改善箇所説明図

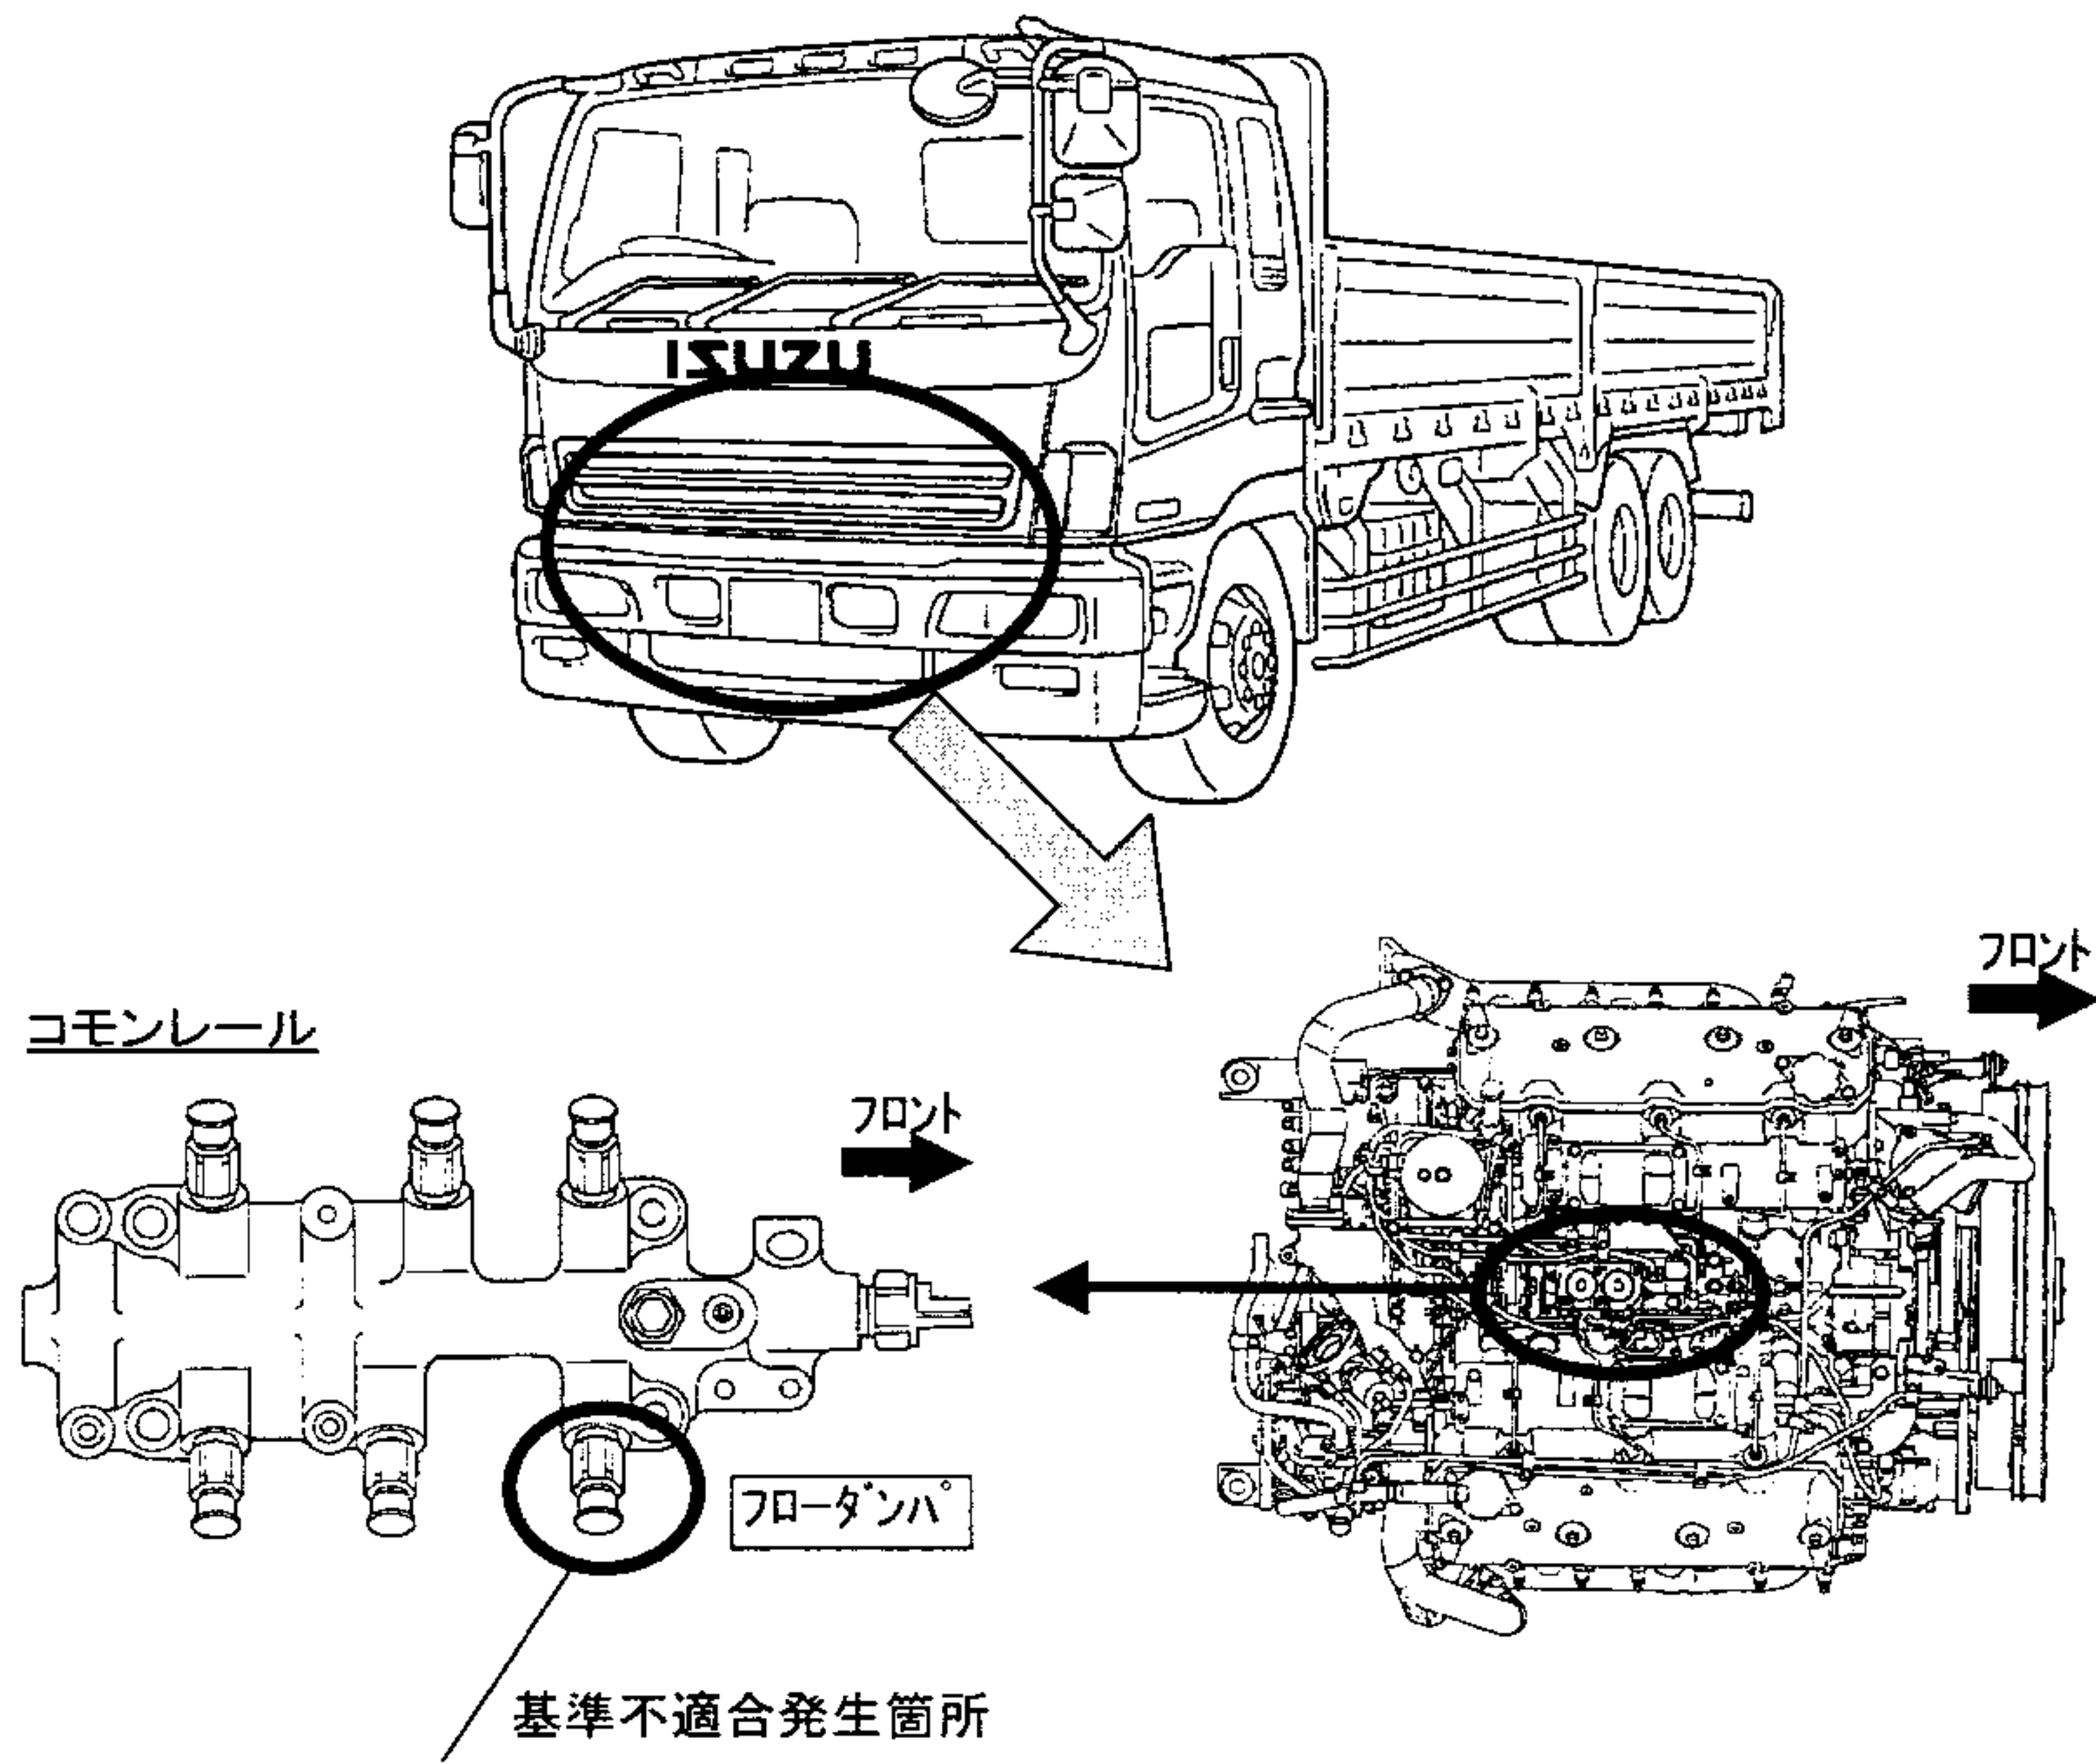
コモンレール式燃料噴射装置において、フローダンパ(流量を制限する部品)の強度が不足しているため、燃料噴射時の燃料圧力の繰り返しにより、フローダンパの噴射パイプ取付け部に亀裂が生じるものがある。そのため、そのまま使用を続けると、亀裂が進行し燃料が漏れ、最悪の場合、火災に至るおそれがある。

改善の内容: 全車両、フローダンパを対策品と交換する。なお、燃料噴射パイプも対策品のフローダンパに対応したものと交換する。

識別: エンジンヘッドカバー部銘板右側に白色ペイントを塗布する。
